Krycí list ZBV

II/605 a III/2365 Beroun, rekonstrukce silnic - zbývajících úsek

Vegetační úpravy - Středočeský kraj

Změnový list

Změna ploch - objekt 101

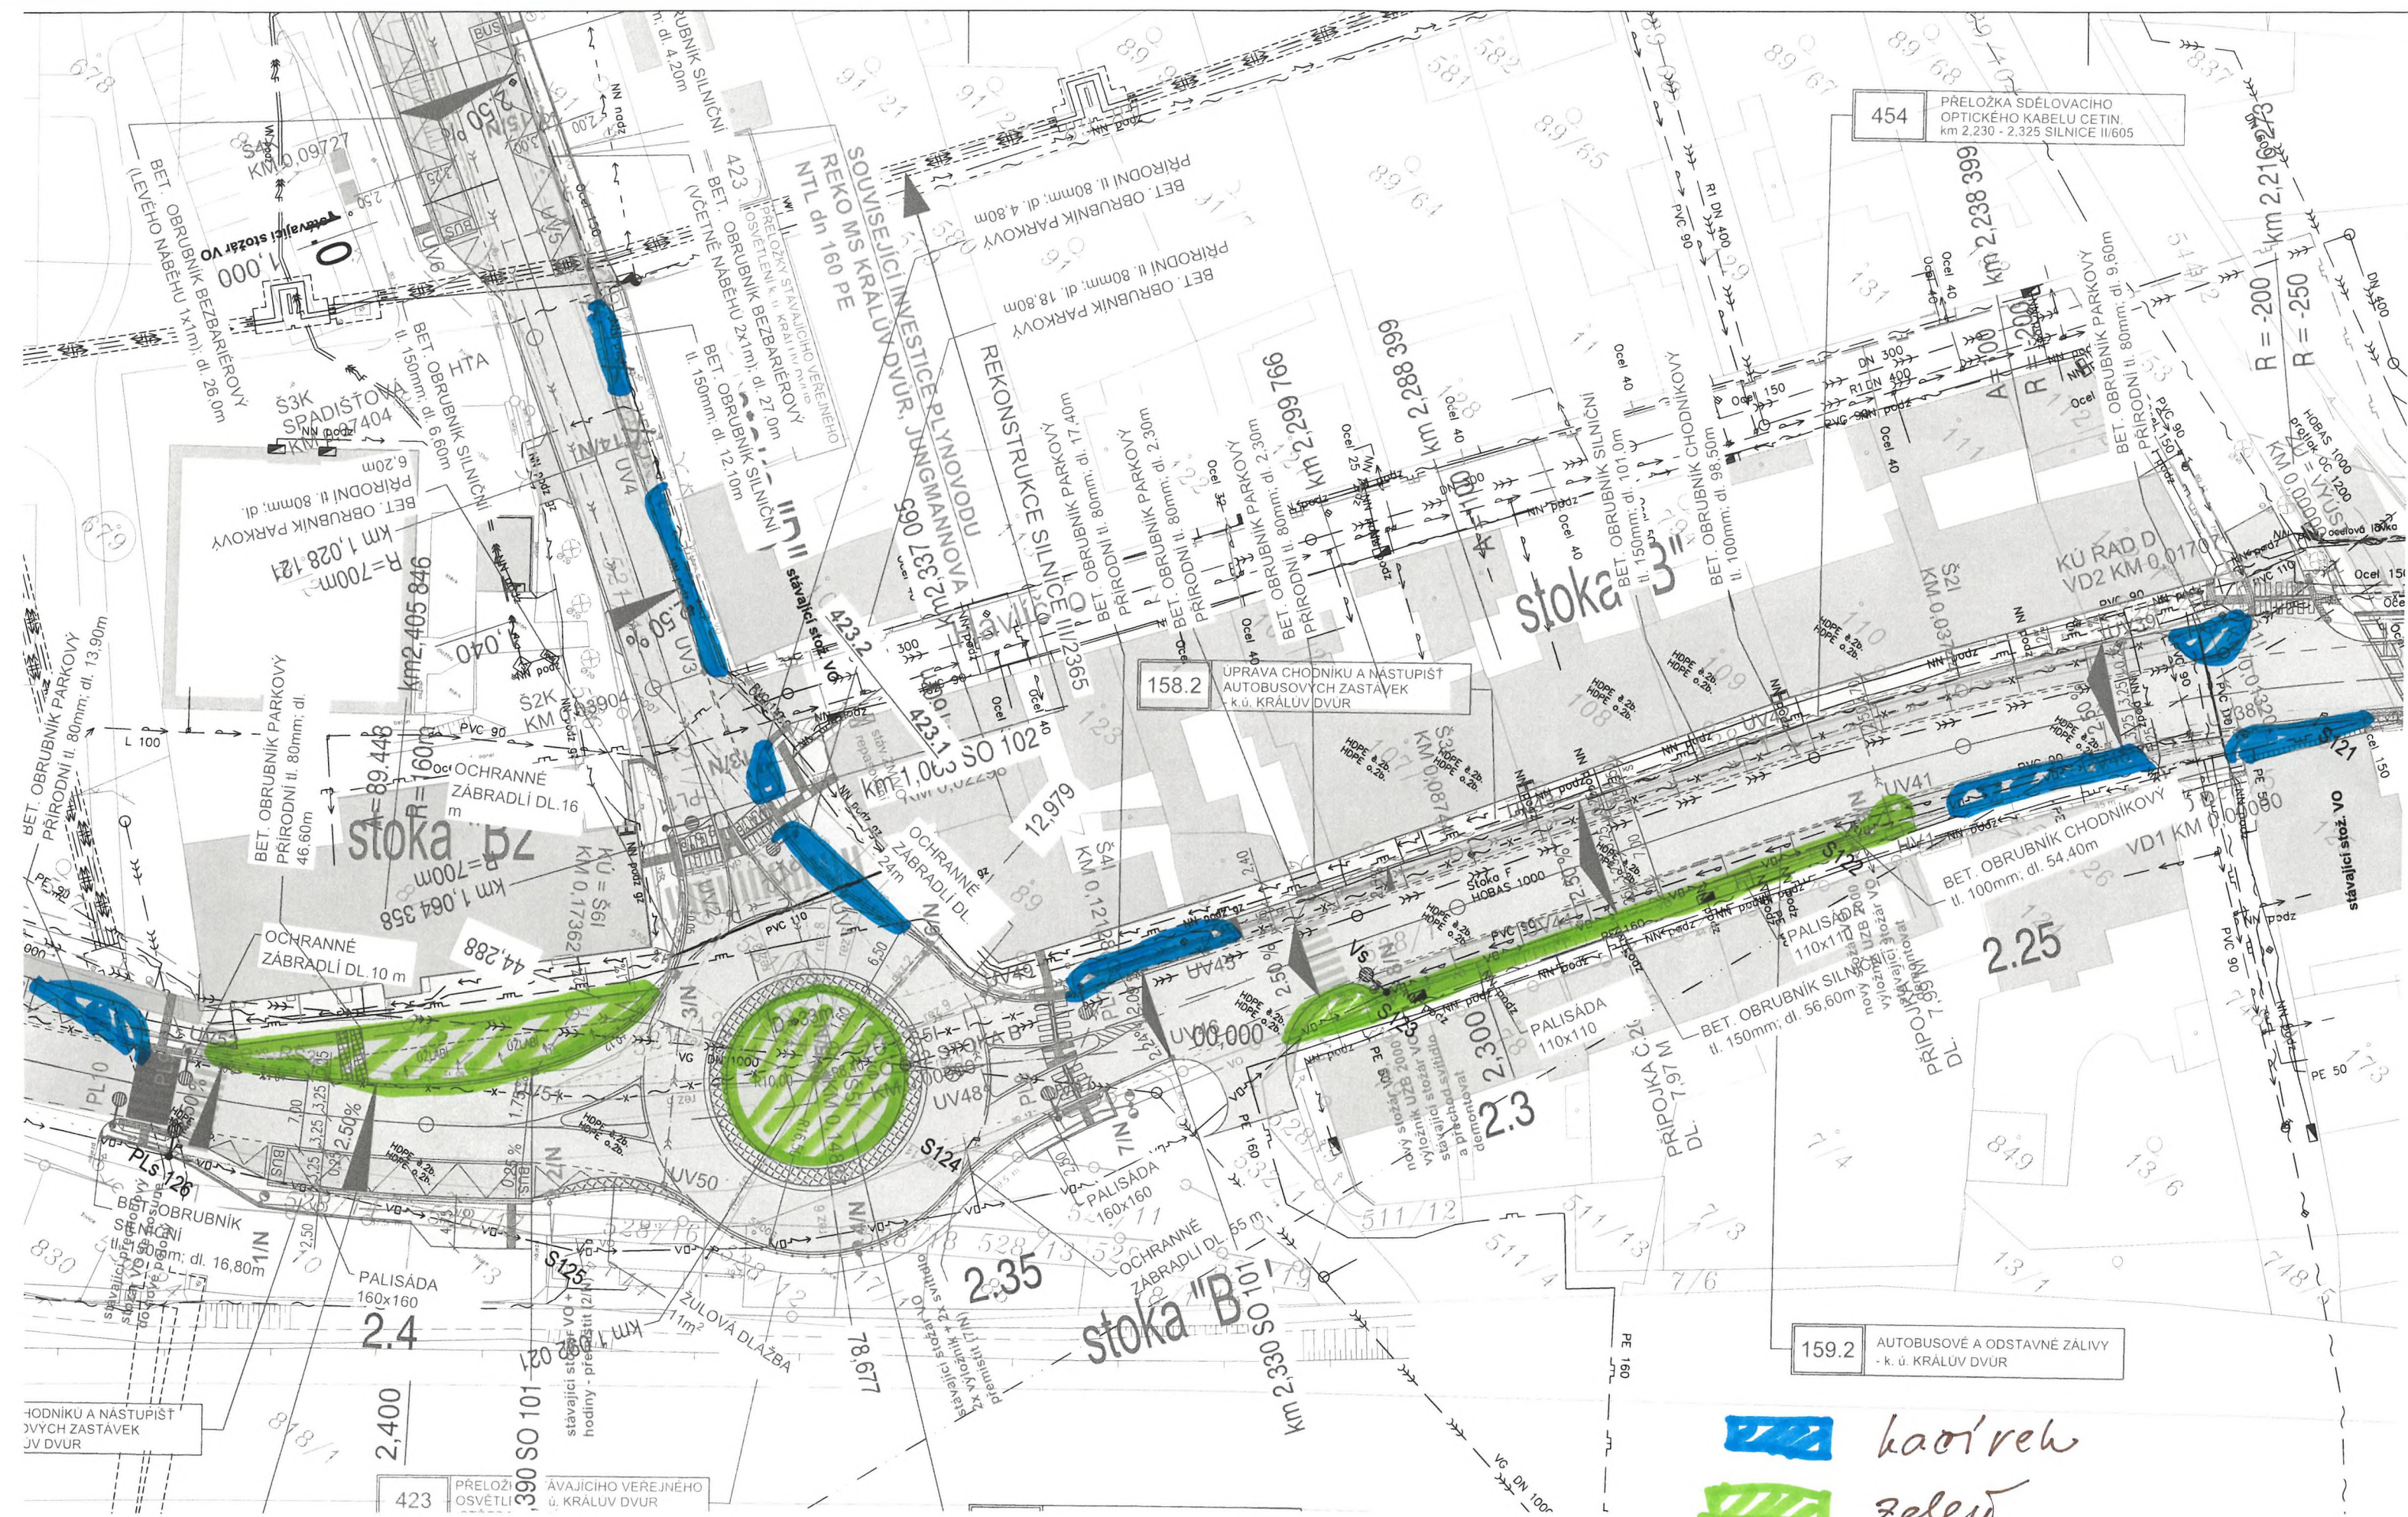
Na základě požadavku Objednatel - Města Králův Dvůr je provedena záměna původně navrženého ozelenění za kačírek (Doklad č. 08). Změna je požadována s ohledem na předpokládané nižší náklady, spojené s údržbou ploch.

Žádáme o změnu povrchů na ostrůvcích podél komunikace II/605 a III/2365 dle přiložené situace. Původně navržené ozelenění (travní semeno) žádáme zaměnit za kačírek. Změna povrchů je požadována s ohledem na následnou údržbu ploch.

Autorský dozor souhlasí se záměnou části povrchů na ostrůvcích v oblasti okružní křižovatky (SO111) a na zbytkových plochách podél silnice II/605 a silnice III/2365. Původně navržené travnaté plochy, ohumusované a oseté travním semenem, jsou zaměněny za kačírek. Změna povrchů je provedena na základě požadavku města Králův Dvůr z důvodu následné jednodušší údržby uvedených ploch.
